改良船用炉の試設計の評価（7）  
—— 遮蔽性能（I）；遮蔽設計の妥当性 ——

1988年3月

We have performed the numerical evaluation of shielding design for three advanced marine reactors (semi-integral PWR, integral PWR and self-pressurized PWR) under operational condition and hypothetical accident. Common calculational procedure and shielding material ingredient over the three reactors have been adopted for fair evaluation.

図 3.1 半一体型炉上半分における中性子線量率分布

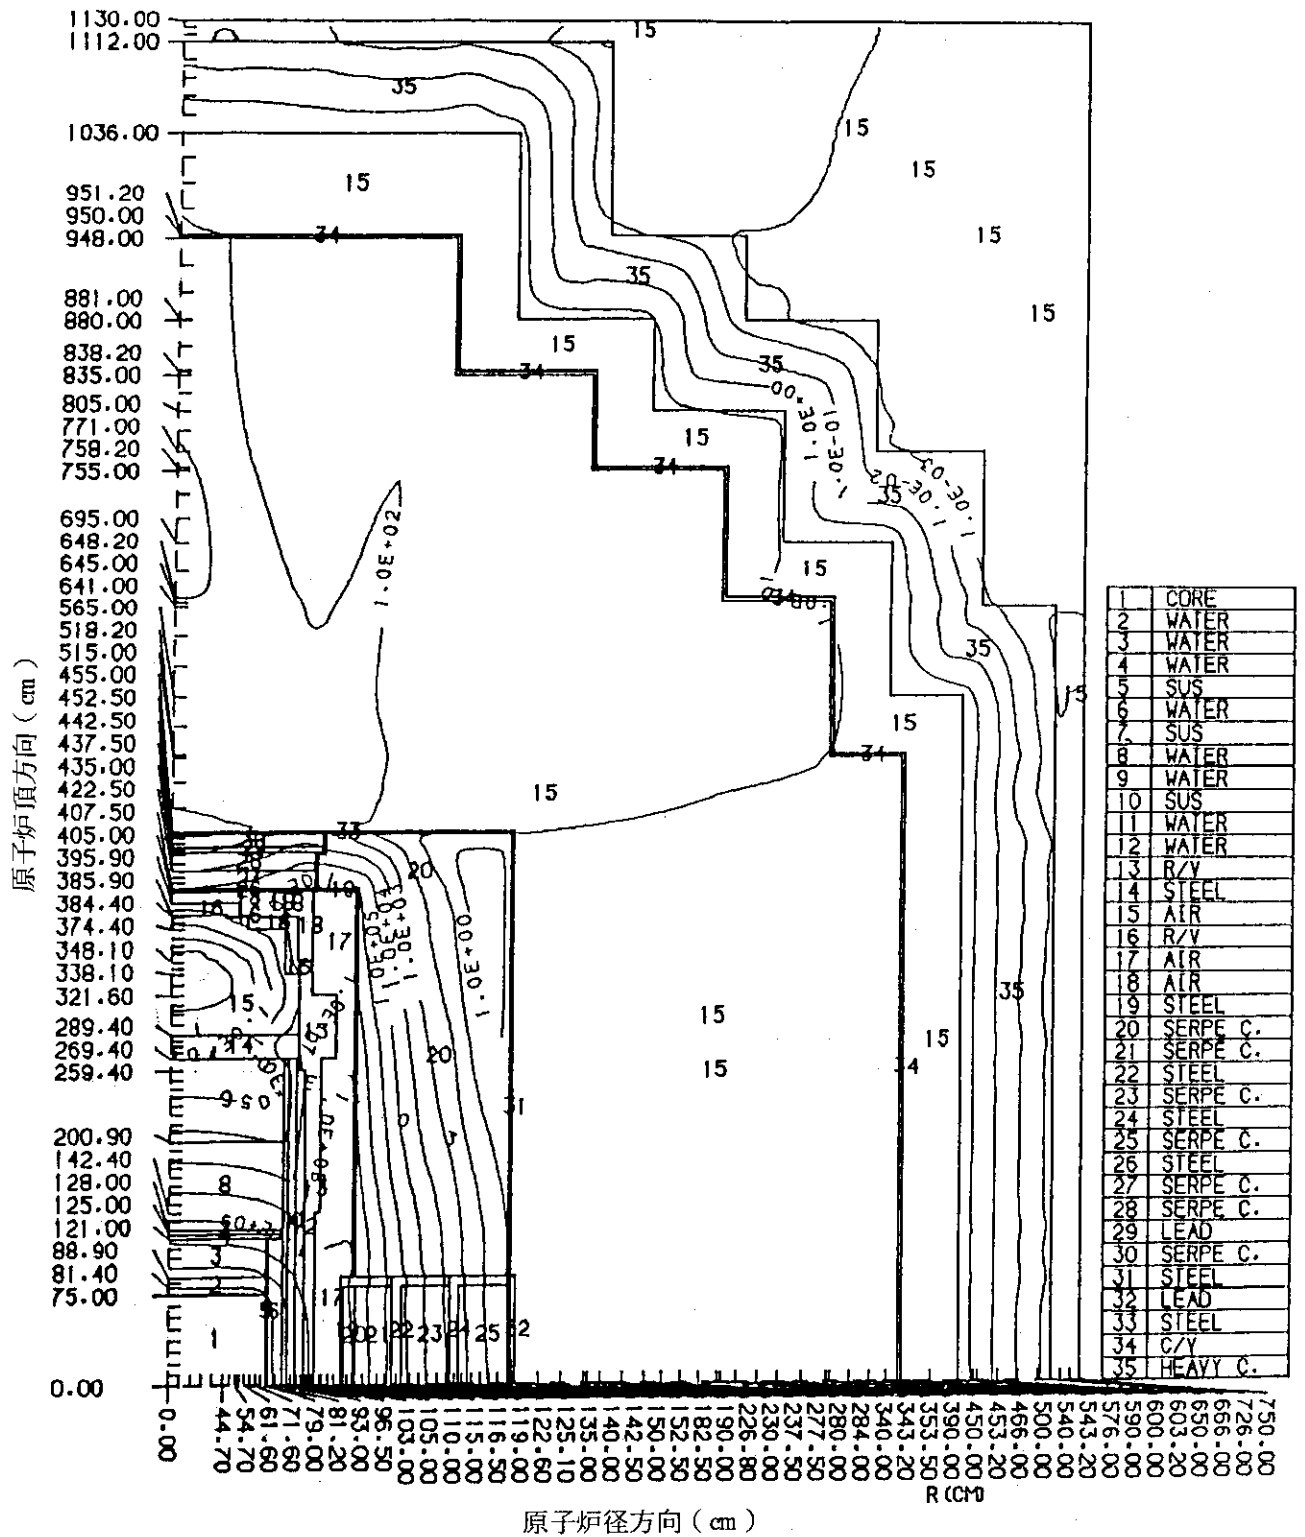
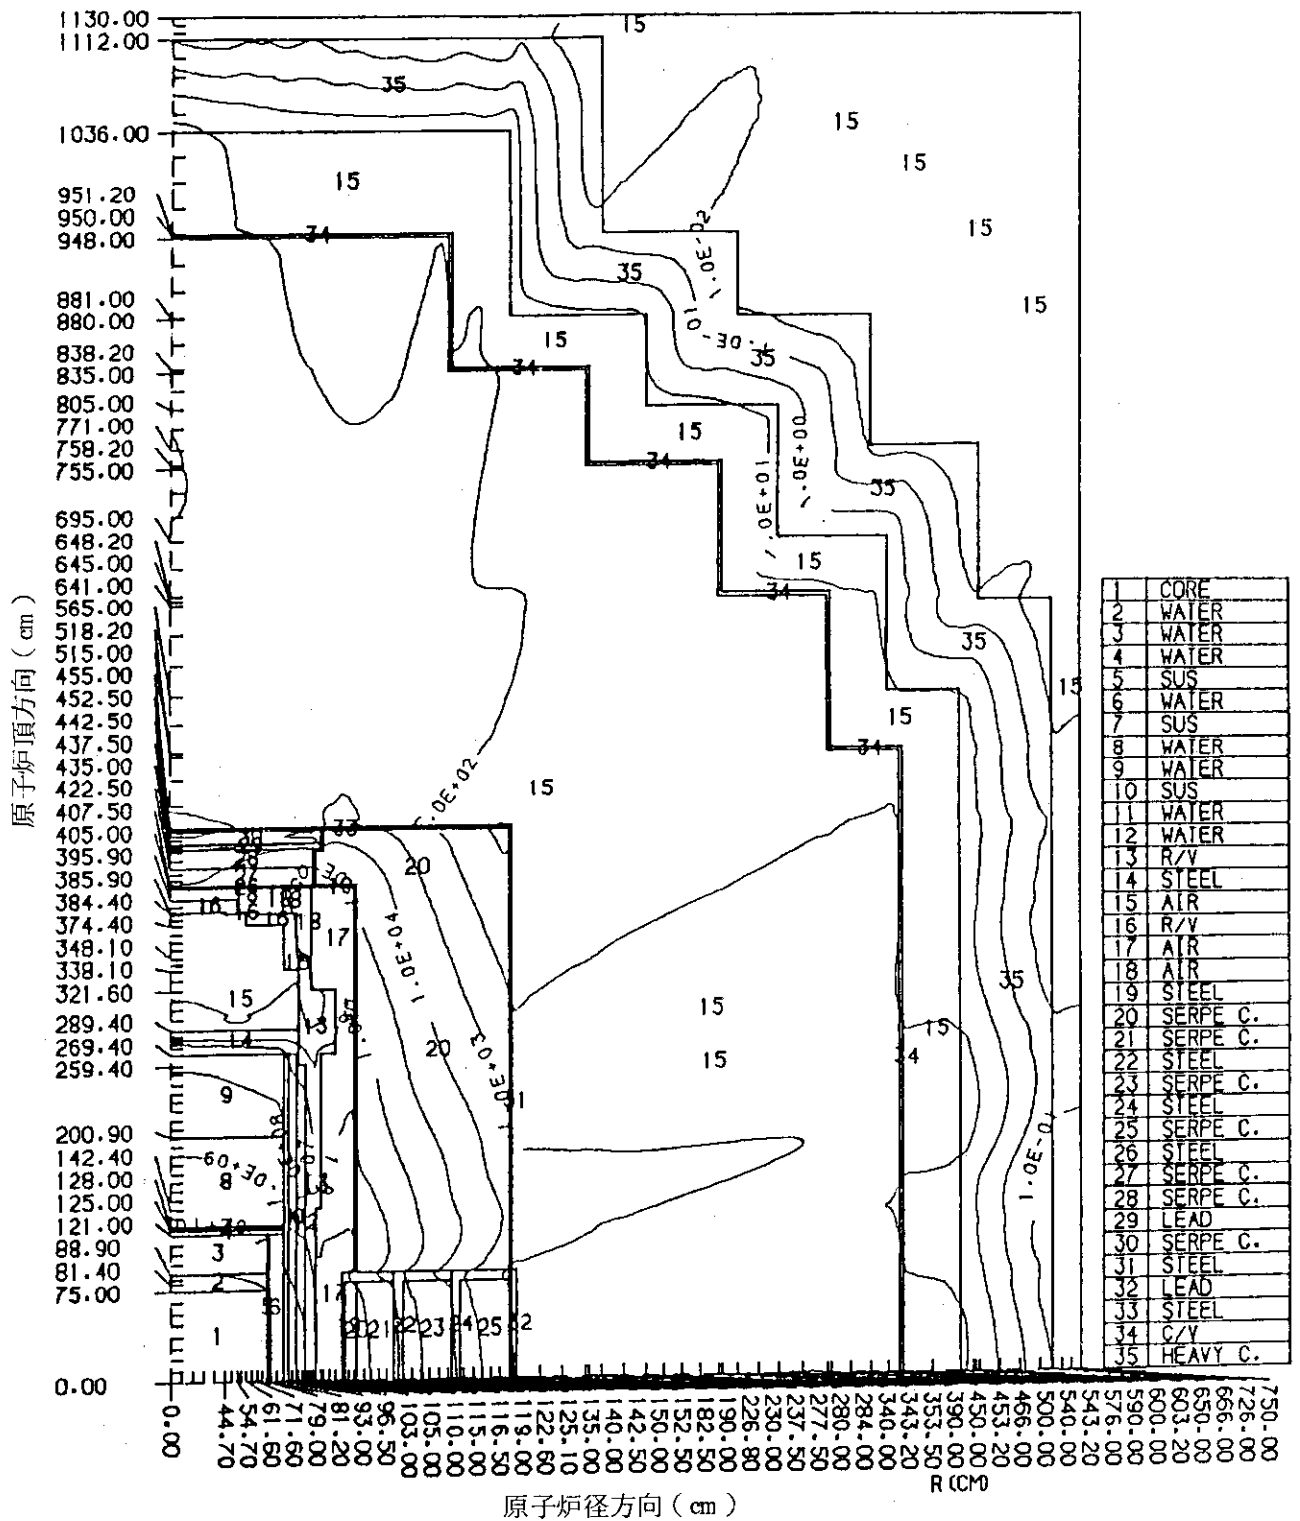
原子炉上半分の中性子線量率分布を図3.1に、ガンマ線線量率分布を図3.2に示す。双方の図には原子炉压力容器周囲の円環ギャップ及び原子炉压力容器上部ギャップによるストリーミング現象が示されている。ガンマ線に対する鉛4cmの付加遮蔽は高さ方向にもっと拡張する必要がある。

図 3.3 半一体型炉下半分における中性子線量率分布

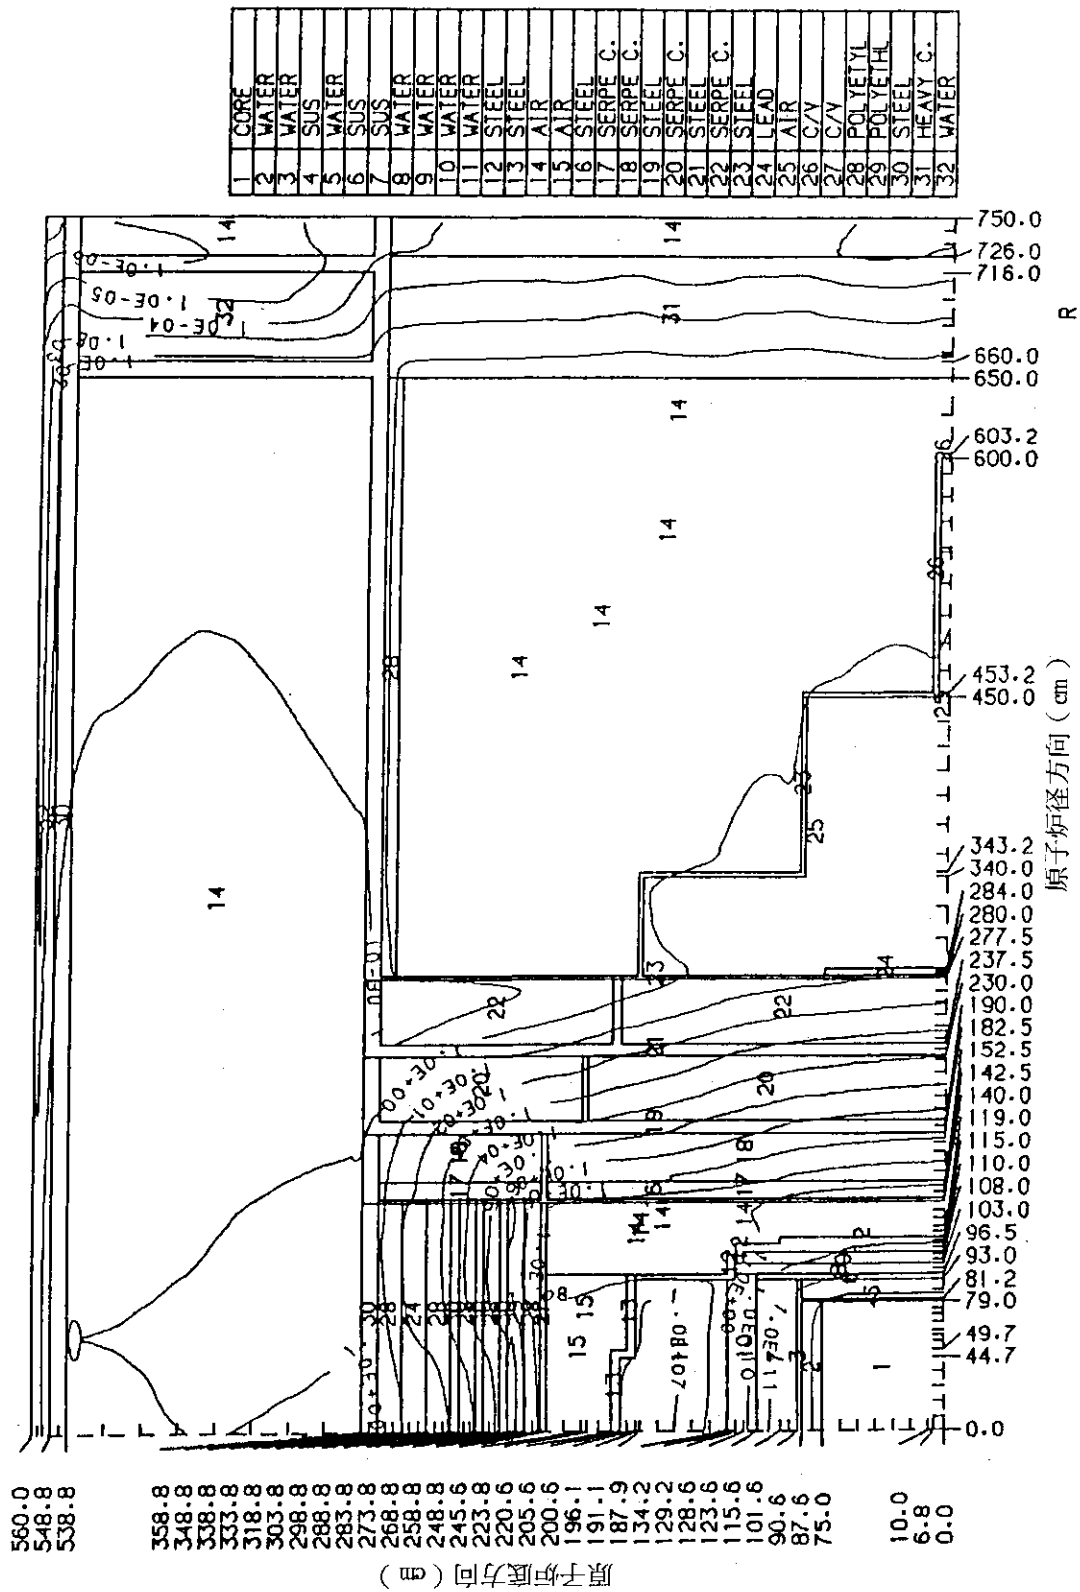
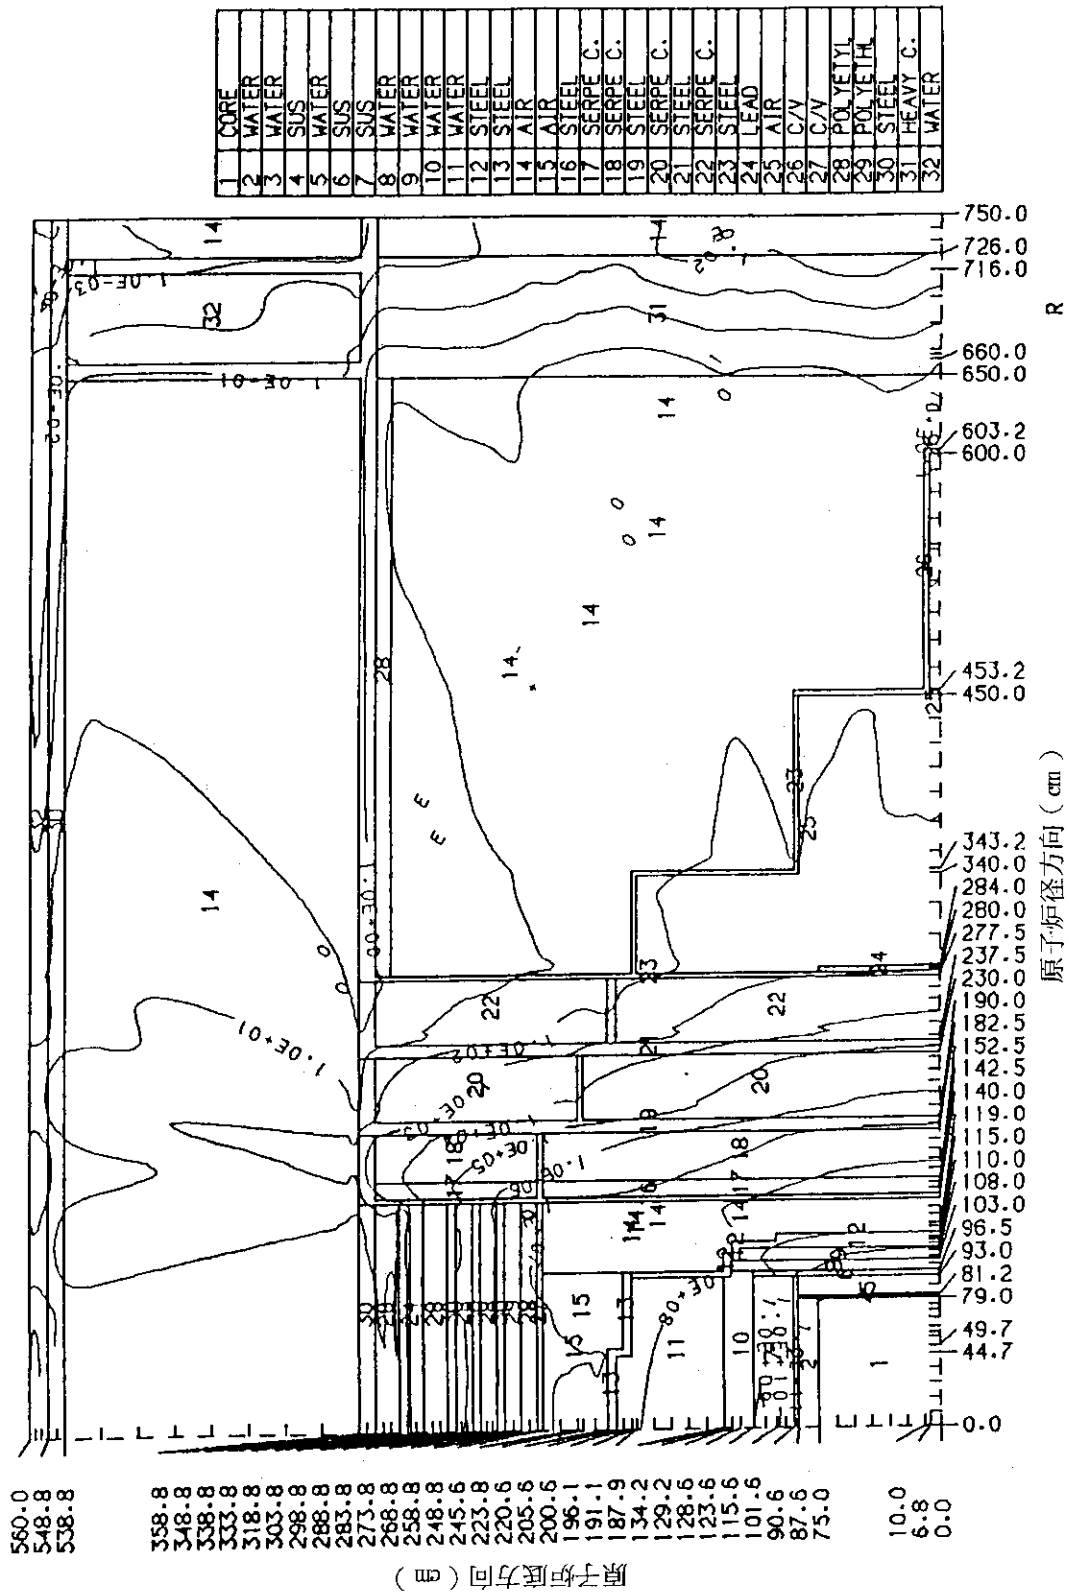
原子炉下半分の中性子線量率分布を図3.3に、ガンマ線線量率分布を図3.4に示す。<sup>\*</sup> 船底部遮蔽に対し原子炉压力容器周囲円環ギャップストリーミングのため放射線の廻り込みがあり、このため特にガンマ線線量率が減衰しない。船底部遮蔽鉄ポリエチレン多重層を一次遮蔽下部まで拡張する必要がある。

船底遮蔽も設計目標に若干不足気味である。原子炉压力容器下のボイドからのストリーミングが原因なので、鉄・ポリエチレン多重層からなる原子炉下部遮蔽を一次遮蔽の処まで拡張すれば済むであろう。

図3.6 一次系主配管ダクトストリミングに因る中性子線量率分布

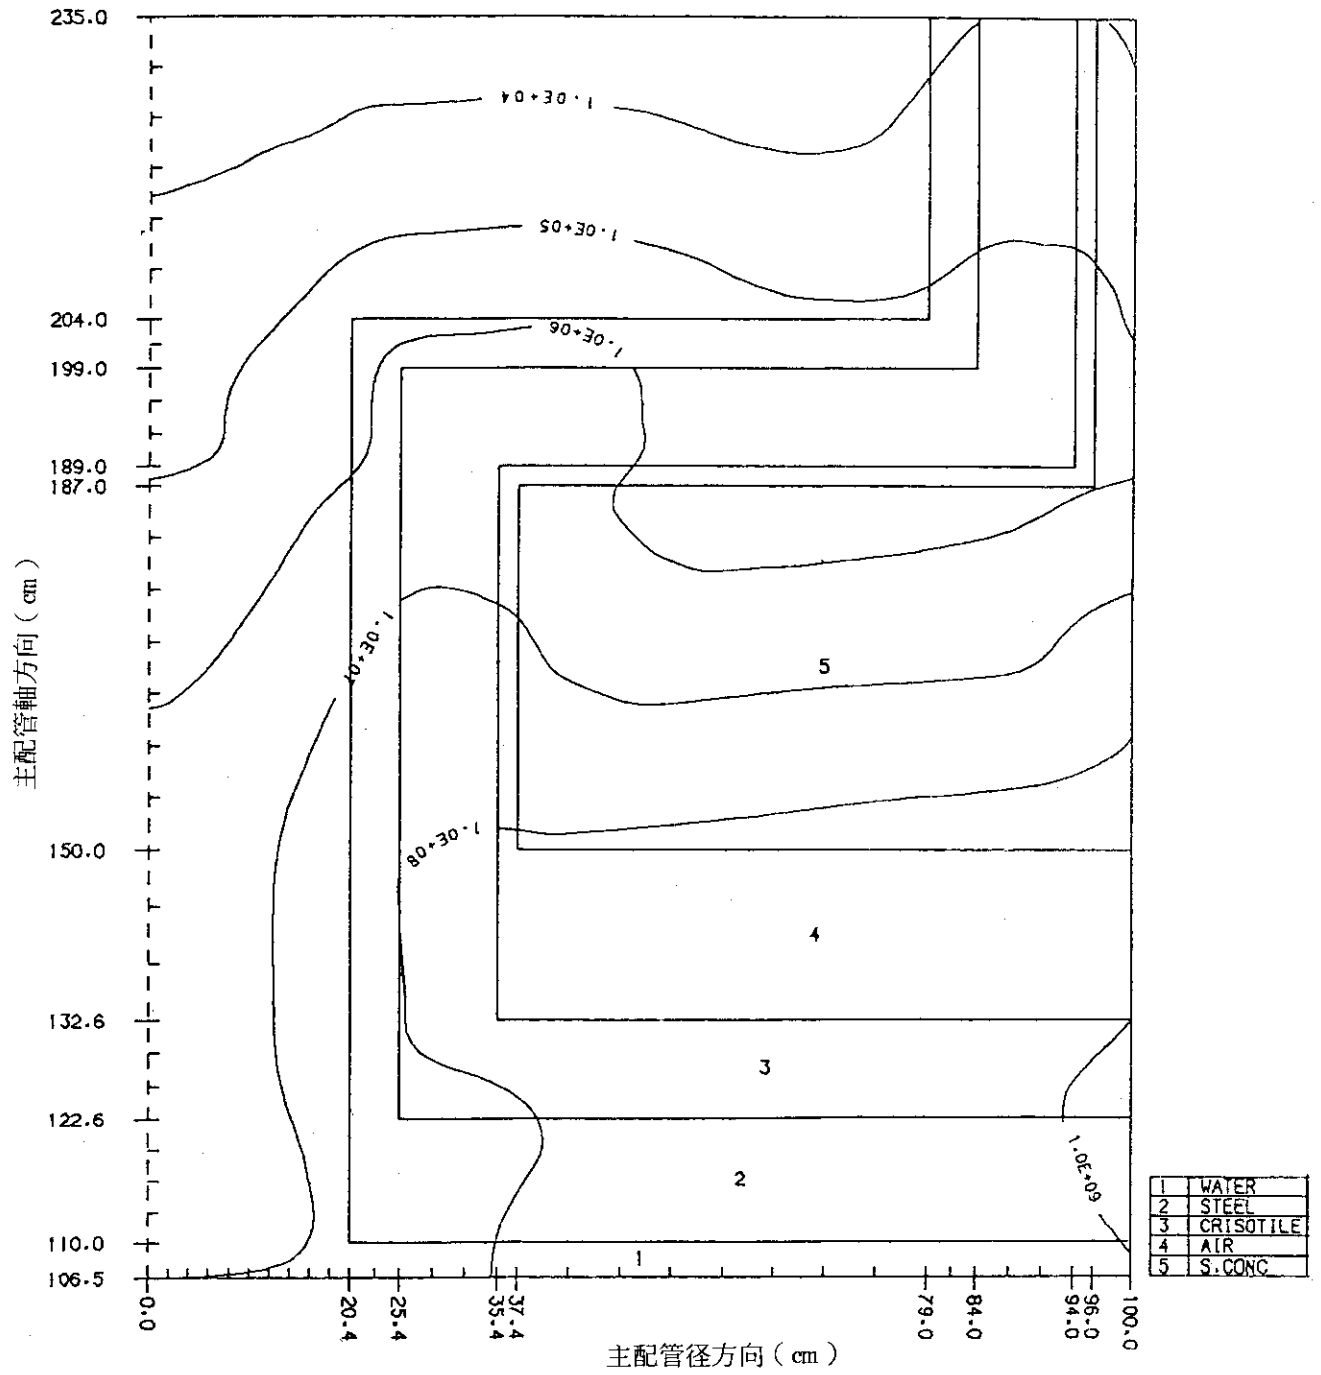
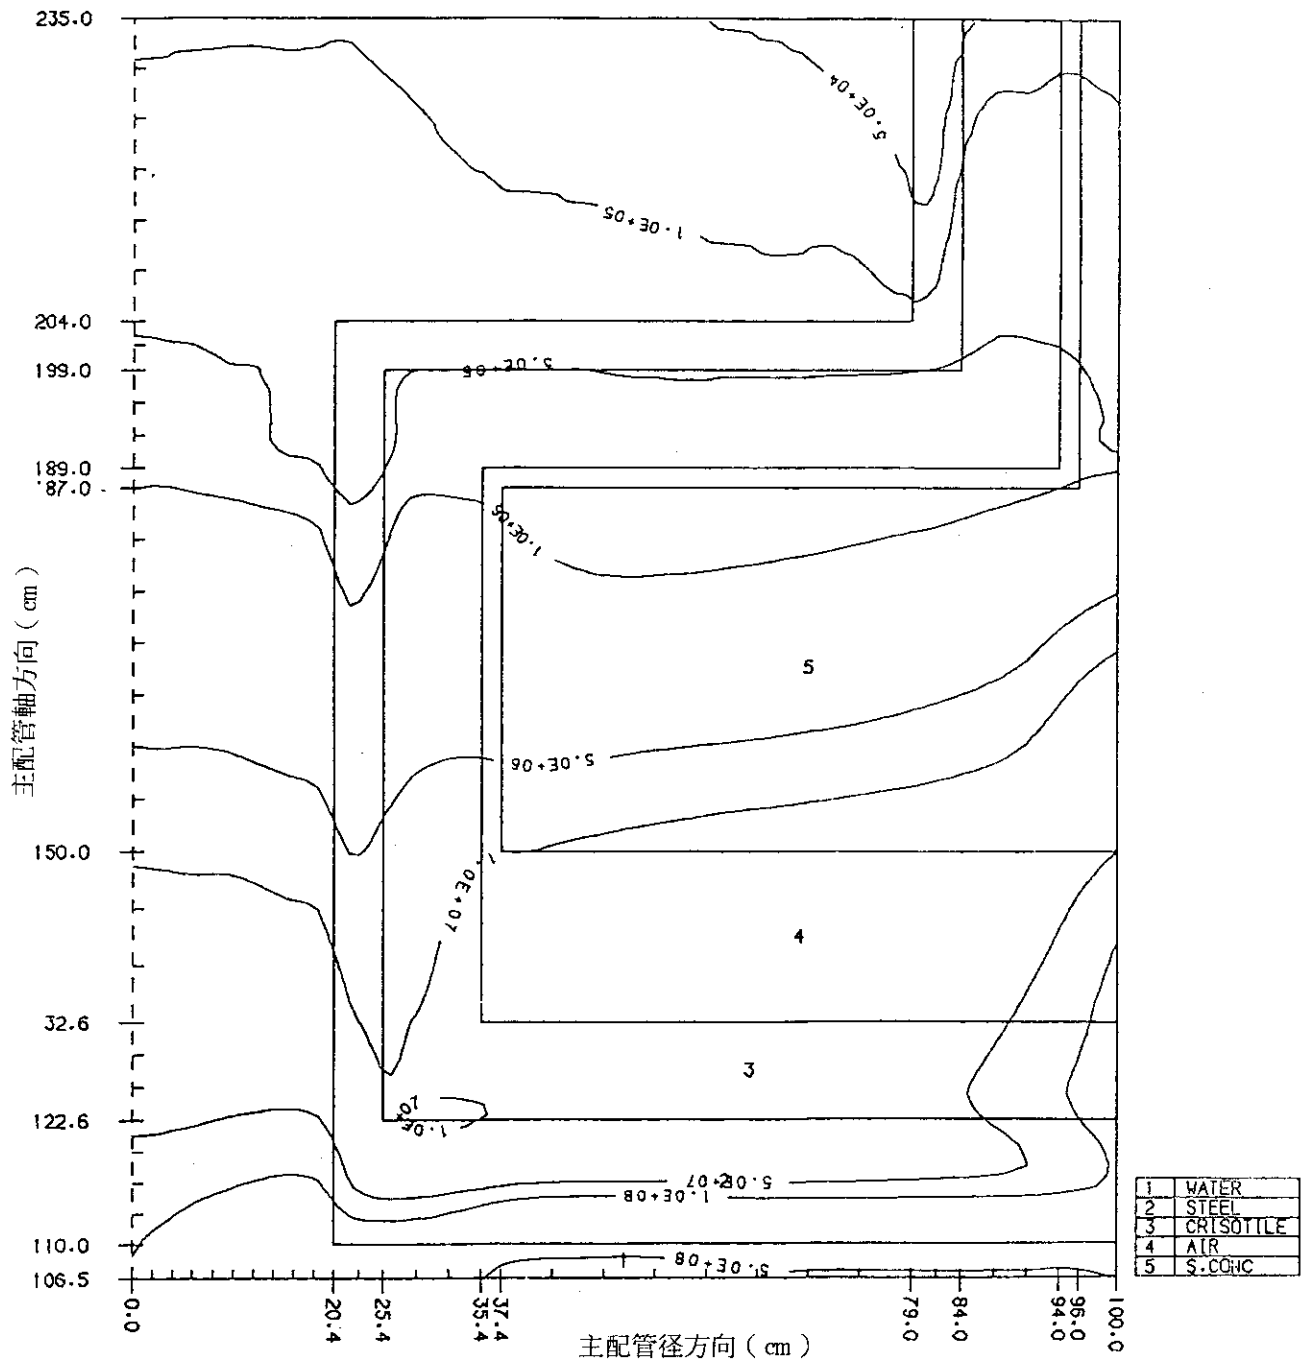
中性子線量率分布を図3.6, ガンマ線線量率分布を図3.7に示す。一次系主配管の周囲には断熱材としてのクリソタイル及び遮蔽体冷却のためのギャップが存在するので、これらの影響に因る中性子ストリーミング, 更に一次系主配管内を含めた影響に因るガンマ線ストリーミングが見られる。原子炉压力容器周囲のギャップに因るストリーミングも見られる。一次系主配管ダクト出口付近で、中性子線量率が $10^5$  mrem/h程度, ガンマ線線量率も $10^5$  mrem/h程度ある。これらストリーミングに対する対策が必要であろう。尚蒸気発生器の機器遮蔽鉛6cm厚は、鉛5cmで1/10減衰率(ガンマ線)であるのでストリーミング対策とはならない。

半一体型炉(ループ型でもそうであるが)の特徴である一次系主配管ダクトの存在に因る一次遮蔽欠損は、中性子及びガンマ線双方とも $10^5$  mrem/h オーダーの線量率と大変大きい。この主配管の中は略 $300^\circ\text{C}$ の高温水が流れているので、主配管周囲は断熱材のクリソタイル(遮蔽効果は少ない)及びコンクリートを冷却するためのギャップが必要である。主配管の位置を変更するか、或いは主配管を無くしてしまうか、いずれにせよ設計上かなりの工夫が望まれる。
